ブレーキホース形状変更のお知らせ

純正の変更に伴い、全長・形状を変更いたします。

ブレーキホース

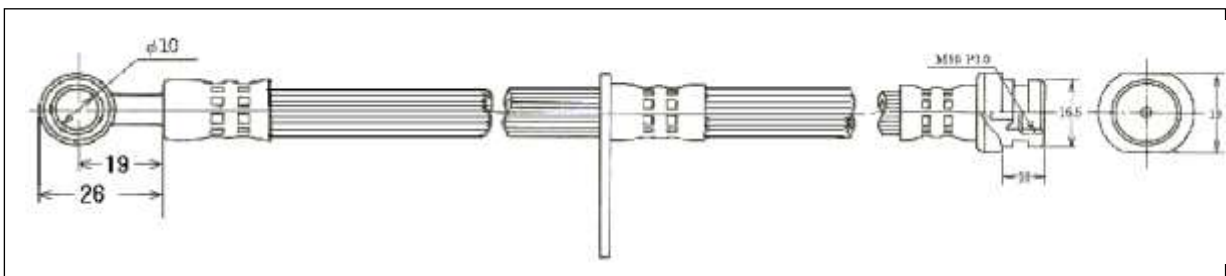
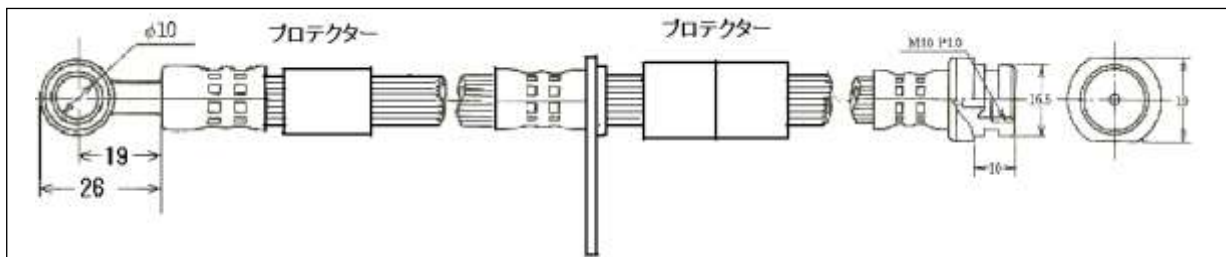
○ 変更内容

ホース全長を変更。(394mm→387mm)

プロテクター追加。(3ヶ所)

中間金具板厚変更。(2mm→3mm)・カシメ部変更。

新は旧に代替使用できます。
